Behandlende enhet: Region vest	Saksbehandler/telefon: Noppanan Saising / 51911524	Vår referanse: 19/39159-8	Deres referanse:	Vår dato: 20.03.2019
-----------------------------------	---	------------------------------	------------------	-------------------------

### Svar på søknad om etablering av ny avkjørsel – fv. 849 – gnr. 85 bnr. 39 – Karmøy kommune

#### Vedtak

# SITUASJONSKART

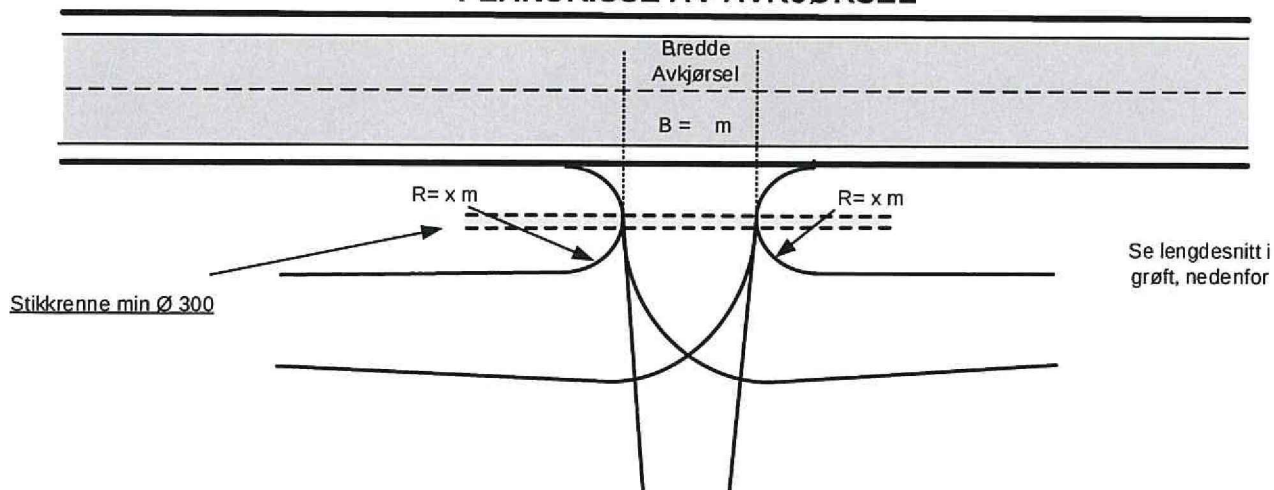
1. Avkjørselen skal være i tråd med revidert situasjonsplan, datert 17.03.2019. I tillegg skal *Krav til utforming av avkjørsel* være fulgt. Dette ligger vedlagt. Statens vegvesen stiller følgende krav:  $L_v = L_H = 20$  m,  $L_2 = 3$  m,  $R = 4$  m.
2. Tillatelsen gjelder følgende tiltak og planlagt bruk/formål: Felles adkomst for gnr. 85 bnr. 39 og gnr. 85 bnr.18.
3. Det må være snuplass eller etableres en snuplass inne på egen eiendom, slik at det ikke blir nødvendig å rygge ut på offentlig veg.
4. Tillatelsen gjelder bare tilknytningspunktet til riks-/fylkesvegen. Søker må selv avklare eiendomsforhold og innhente nødvendige rettigheter som gjelder bruk og opparbeiding av avkjørsel, frisktsoner og adkomstveg. Slike rettigheter bør tinglyses.

## LENGDESNIITT I GRØFT VED AVKJØRSEL

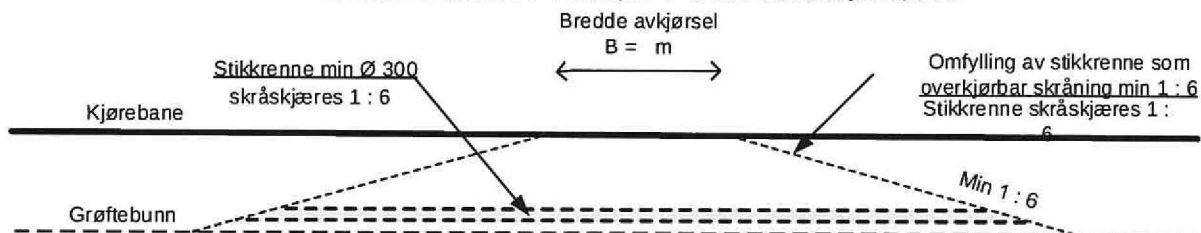
5. Hvis avkjørselen går over en vegggrøft, må det legges et rør i tilstrekkelig lengde. Røret må legges slik at grøften ikke blir skadet, og slik at grøftevannet får fritt avløp. Se *Krav til utforming av avkjørsel*.
6. Så snart avkjørselen er ferdig bygd må vedlagte skjema *Bekreftelse på opparbeidet/nybygd/endret avkjørsel* skrives under og returneres. Opparbeidet avkjørsel skal være godkjent av Statens vegvesen før ferdigattest utstedes i henhold til § 21–10 i Plan- og bygningsloven.
7. Arbeidet må være påbegynt innen tre – 3 – år etter at tillatelsen er gitt, ellers faller tillatelsen bort.
